Reykjavík, 27. maí 2026  
USK26040092

## Álfabakki 8 – Fyrirspurn til skipulagsfulltrúa, breyting á deiliskipulagi

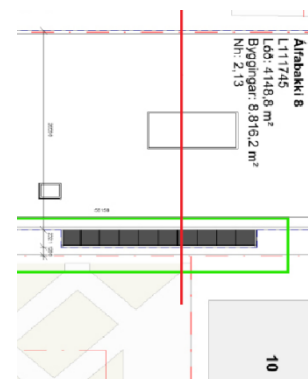
- 1) Tekið er neikvætt í að leggja niður kvöð um gönguleið meðfram austurhlið hússins til að gera ráð fyrir loftglugga eins og sýnt er á teikningum. Mikilvægt er að viðhalda góðu og greiðu aðgengi að torginu, enda er sú leið mikilvæg fyrir umferð gangandi vegfarenda. Hins vegar væri mögulegt að skoða aðrar útfærslur, svo sem minni loftglugga sem tæki minna pláss bæði á lengd og breidd. Gönguleiðin milli torgs og glugga skal vera a.m.k. 2,5 metrar og þarf loftgluggi að hefjast við rauðu línuna sem sýnd er á meðfylgjandi mynd. Einnig vantar að gera grein fyrir gróðurbeði á lóð nr. 10 við Álfabakka.

- Ekki er fallist á að fella niður gönguleið meðfram húsinu þar sem hún er mikilvæg fyrir aðgengi og flæði, þó skoða megi smærri útfærslur á loftglugga.
- Jákvætt er að afnema kvöð um gönguleið milli bygginga, að því gefnu að gegnumgangur um bygginguna verði tryggður í skilmálum skipulags.
- Klæðning sem eykur útlínur hús um 20–25 cm telst almennt óveruleg frávik, enda um tæknilega útfærslu að ræða.
